改善箇所説明図

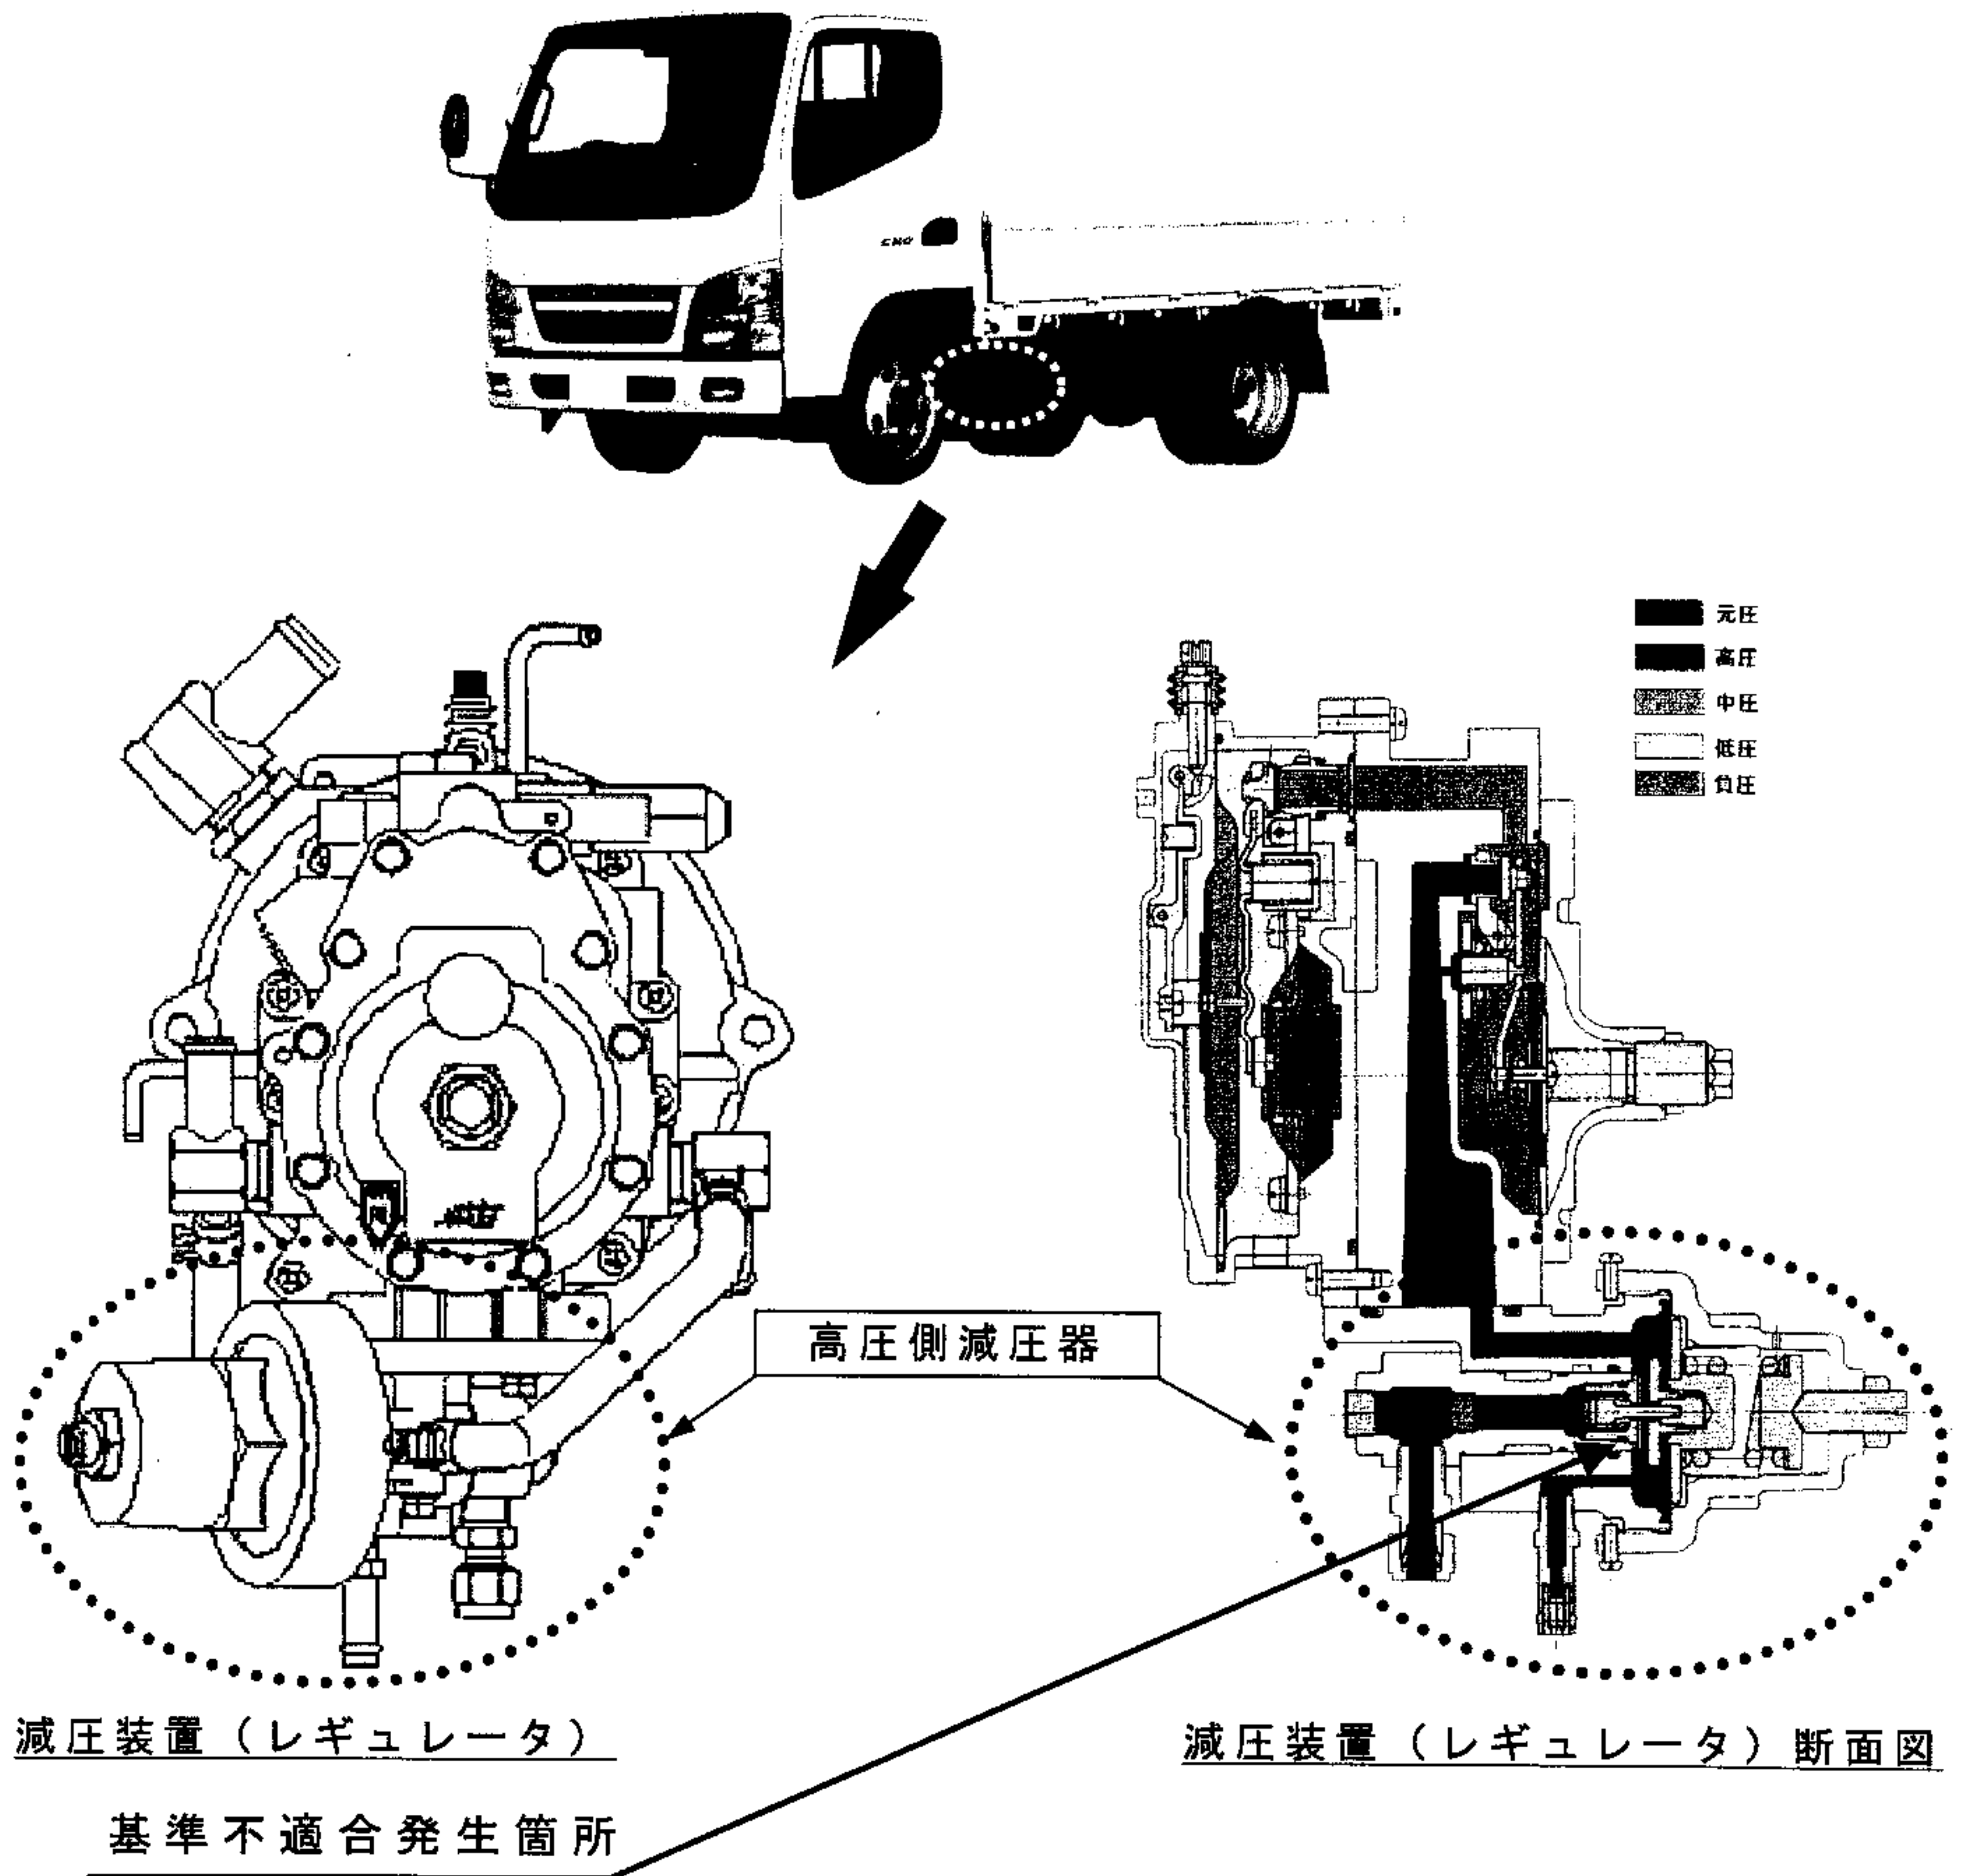
圧縮天然ガス車の燃料減圧装置（レギュレータ）において、高圧側減圧器内部のバルブシート部の寸法およびオーリングの硬度が不適切なため、当該オーリングが変形又は破損することがある。そのため、燃料ガスが高圧のまま低圧側減圧器に流出し、安全弁から外部に漏れるおそれがある。

全車両、高圧側減圧器を対策品に交換する。

注：□は、交換部品を示す。

識別：作業完了後、下記位置にφ9の黒色シールを貼付ける。
